(仮称) 仙台駅東口開発計画

環境影響評価準備書に対する 指摘事項への対応について

(平成 24 年 7 月 24 日現在)

東日本旅客鉄道株式会社

CASBEE[®] 新築[簡易版]

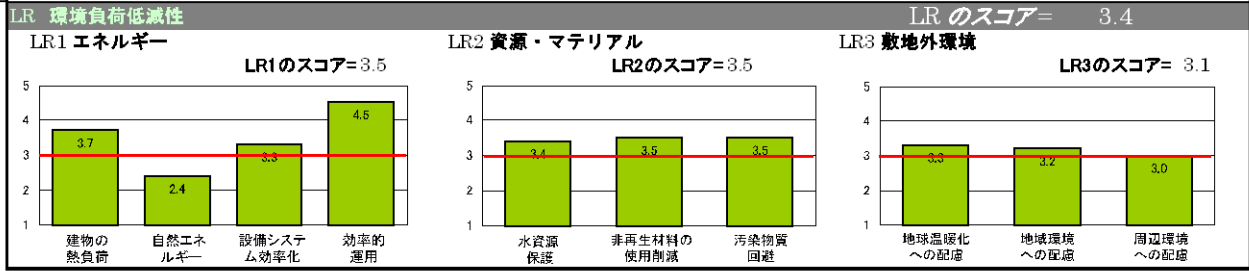
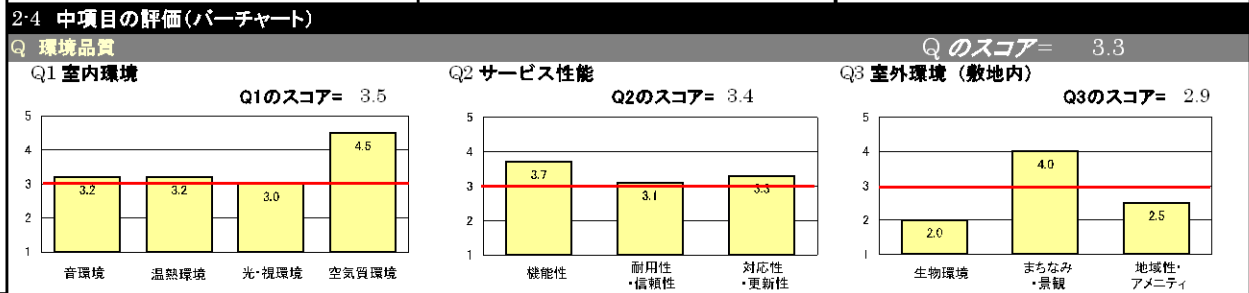
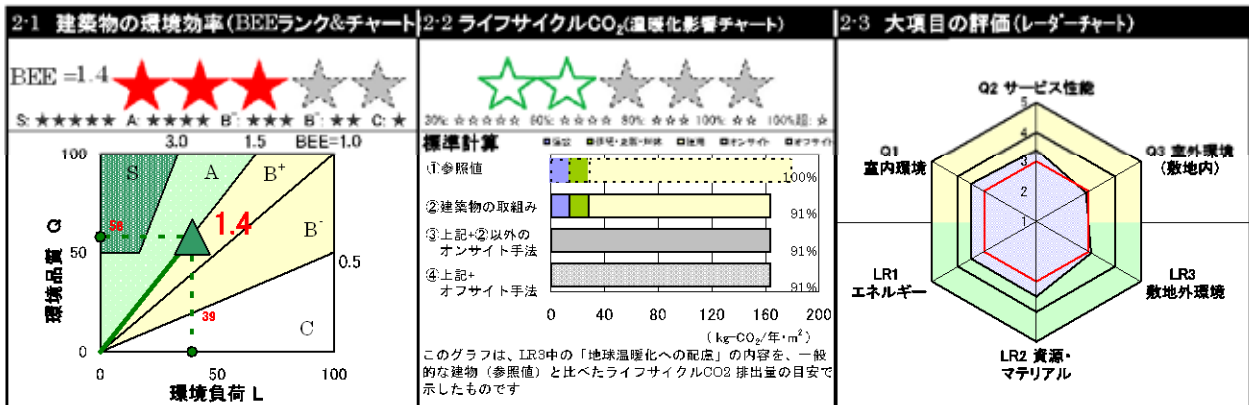
指摘事項	対応方針	備考
1	東西自由通路、商業施設、ホテル棟について CASBEE「B ⁻ 」ランク相当をめざしているが、CASBEE「B ⁻ 」は「やや劣る」という意味であり、目標としては不適切である。 仮想空間の設定など施設の特性上、評価が困難であることは理解できるので、各項目の点数を提示し、どんな問題があるのかを説明した上で、再度目標設定すべきである。	仮想空間の設定など施設の特性を整理し、施設全体で CASEBEE「B ⁺ 」ランク相当の設計を目指す。	別紙-1 参照
2	太陽光発電など自然再生エネルギー設備の導入について、社内の最終意思決定を待つ必要があるため、導入の可否及びその規模など示せないとの説明だが、定量的なものまでは困難でも、導入する意思を示すべきである。	準備書に記載されている再生エネルギーの文言を修正せずに記載する。

図 1.7-18 緑のネットワーク模式図

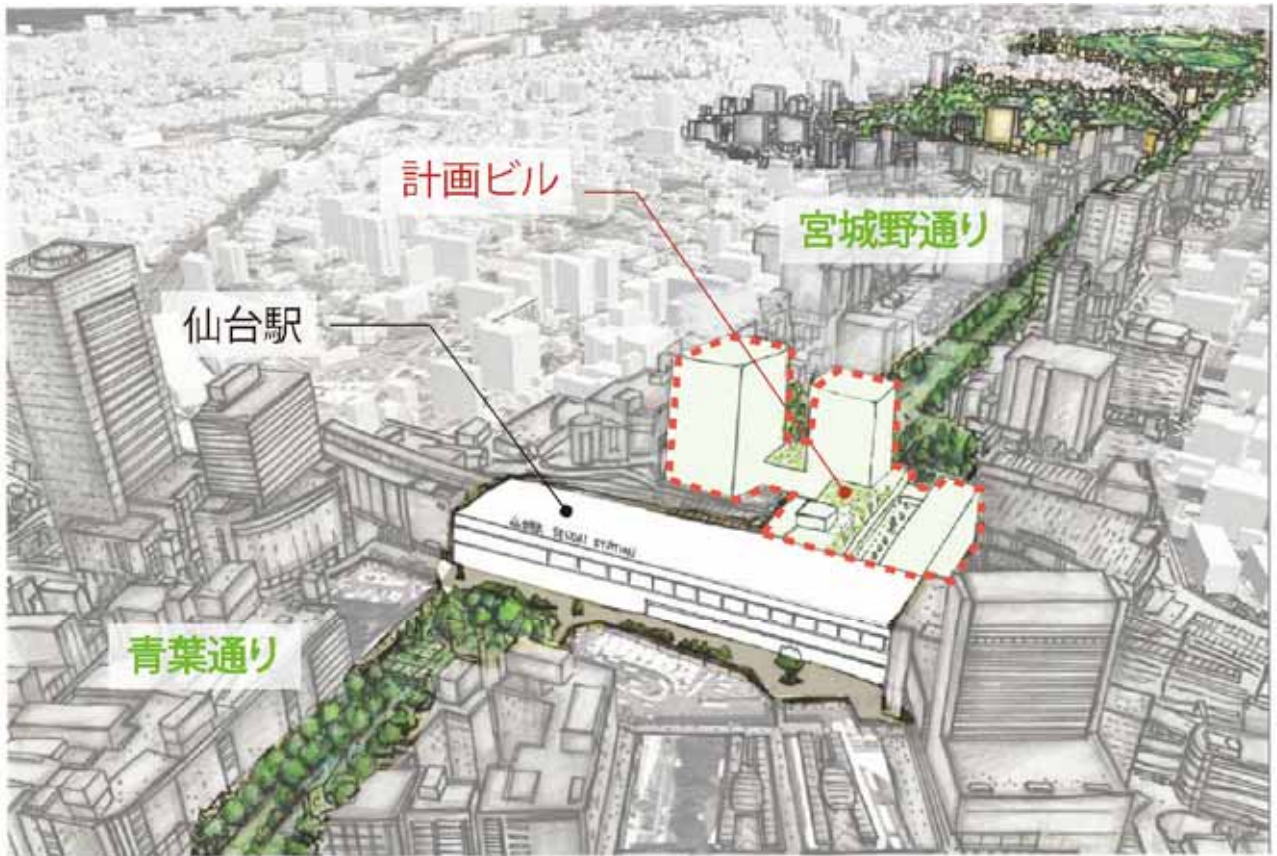
指摘事項	対応方針	備考
1	樹種選定にあたり「鉄道事業への影響が少ない樹種」としているが、どういった意味か。常緑樹であっても落葉がないわけではなく、例えばシラカシ及びユズリハは一定時期に大量に落葉する。どんな理由で樹種選定を行ったのかについての表現を整理すべきである。	樹種選定理由がわかるように、緑化計画の考え方も含め再度、整理した。	別紙-4 参照
2	環境影響評価準備書の緑化計画の方針における「連続する緑のネットワーク創出」について、どのように現状と比較してより緑がつながるのかを分かりやすく表現すべきである。	青葉通と宮城野通の「連続する緑のネットワーク創出」をどのように計画したのかを、現状と比較することにより、わかりやすく表現した。	別紙-5 参照

本事業における緑化計画は、図 1.7-18に示すとおり、仙台駅東口周辺の景観形成や青葉通と宮城野通の連続性のある緑のネットワーク創出を目指し、立体的に緑を「つなぐ」計画とする。具体的には自由通路空間の床や壁面、商業施設、宿泊施設の屋上や低層部に緑を配置し、低木、地被類等の階層を組み合わせた緑地空間を形成する。本事業は仙台駅構内を一部含む計画となっており、新幹線・在来線電車等の運行に係る安全管理等の制約があるが、可能な限り建築物等の配置に即した植栽を行う計画とする。このような考え方に基づき、植栽を配置する位置を、図 1.7-19及び図 1.7-20に示す。

植栽予定植物の選定の考え方は、生態系上および都市景観上、郷土に馴染んだ樹種であるとともに、都市的土地利用を勘案し、四季の彩り(花、紅葉、実、落葉・常緑など)が感じられる仙台市の公園や街路で採用実績が豊富な樹種や街路樹、緩衝樹(風への抵抗性が強い樹木等)に採用されているような鉄道事業への影響の少ないと考えられる樹種を主体として、「ビオトープ復元・創造ガイドライン」(平成 10 年 仙台市)において、市街地における環境保全種(ふれあい種)や環境目標種(ふるさと種)等を中心に選定した。(表 1.7-4)
